SECTION B-B

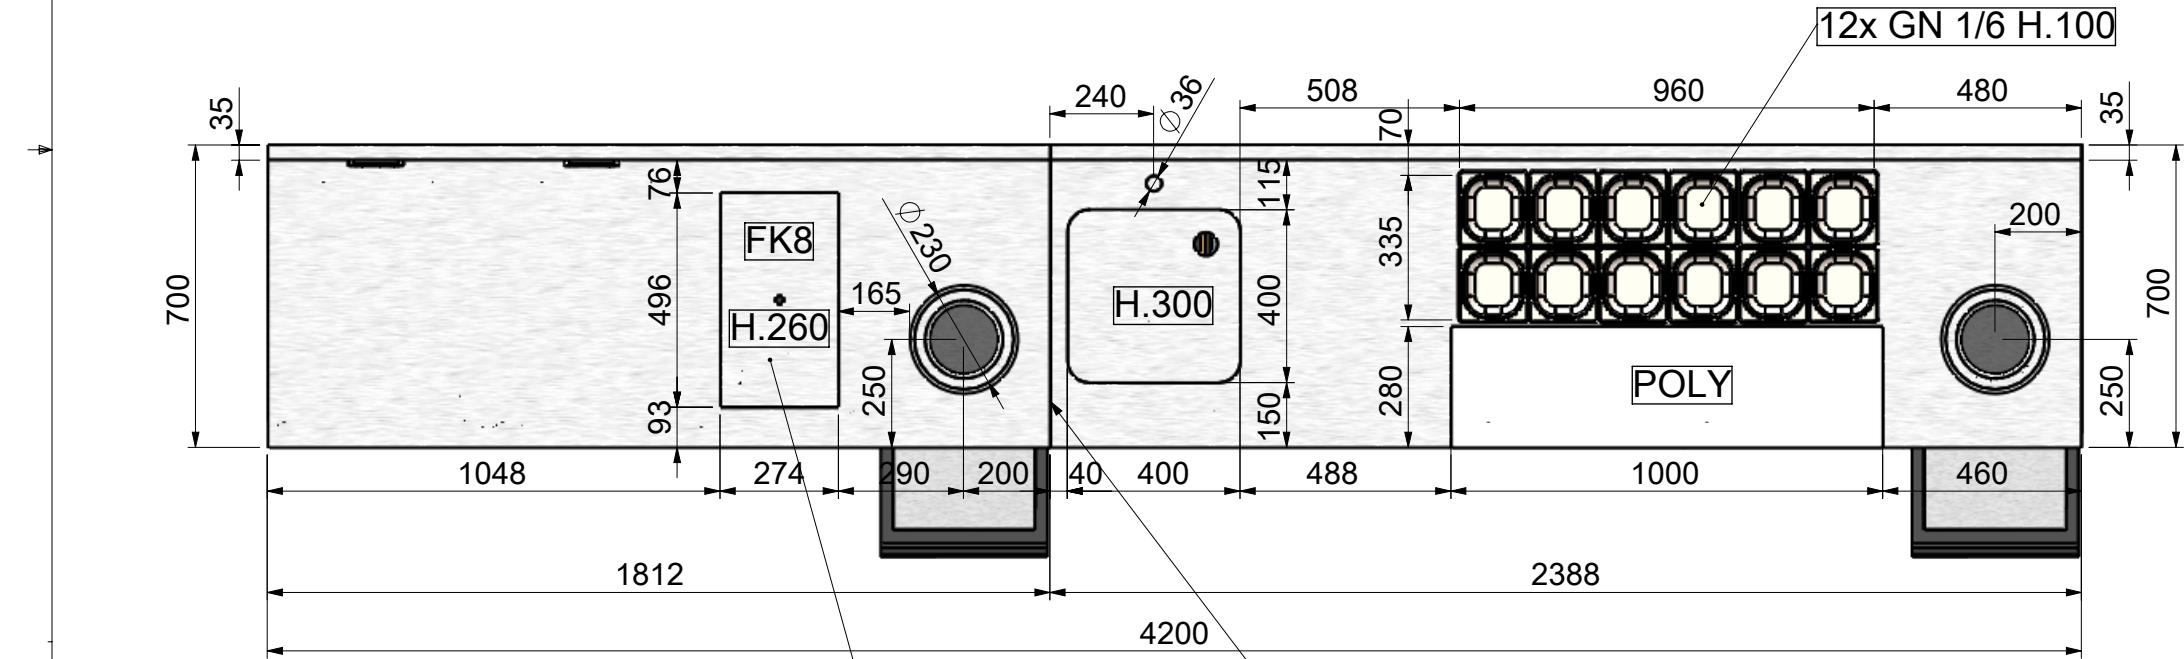
BAÏONNETTE IMPOSSIBLE EN RAISON DE LA PROXIMITE DU PLOGE AU BORD DU PLAN
